## Technische Mitteilung / Service Bulletin

**Technische Mitteilung Nr. / Datum:** TM TAE 125-0016, Revision 1 / 15.06.2007  
**Service Bulletin No. / Date** TM TAE 125-0016, Revision 1 / June 15, 2007

**Betrifft:** Adapter Catchtank  
**Subject:** Adaptor Catchtank

**Betroffenes Luftfahrtgerät:** TAE 125-01  
**Type affected:** TAE 125-01

**Bild 1 Schlauchleitung Catchtank – Kombipumpe /**  
**Fig. 1 Hose Catchtank – Dual Stage Pump**

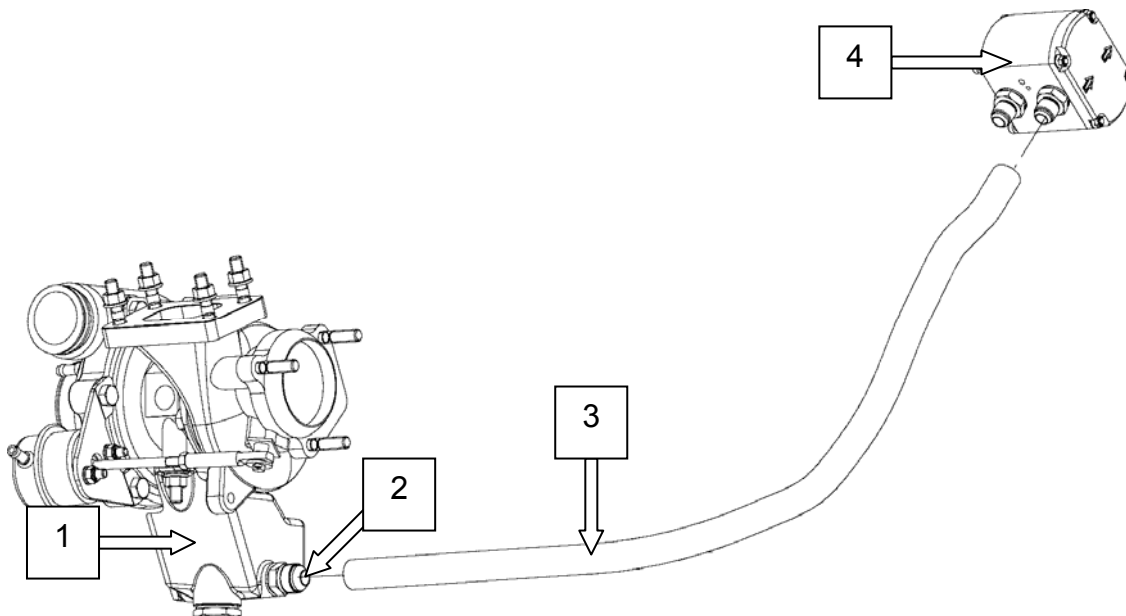
**Grund:** Schutz der Kombipumpe vor Beschädigung durch Fremdkörper  
**Reason:** Protection of the dual stage pump against foreign object damage

**Maßnahmen:** Einbau eines Filter Adapters in den Catchtank.

***Installation of a filter adaptor into the catchtank.***

- Detach the hose or aluminum pipe catchtank – dual stage pump at the catchtank. See Fig. 1 and Fig. 2.***

- Demount adaptor and washer of the catchtank. See Fig. 1 and Fig. 2.***

3. Mount the filter adaptor P/N 02-7240-03118R1 or P/N 02-7240-03122R1 with its washer P/N 02-7240-03422R2 to the catchtank using Loctite 243 (blue, medium strength). See Fig. 1 and Fig. 2.

**Tightening torque:**  
25 Nm

4. Attach hose or aluminum pipe to the catchtank.

**Tightening torque:**  
20 Nm
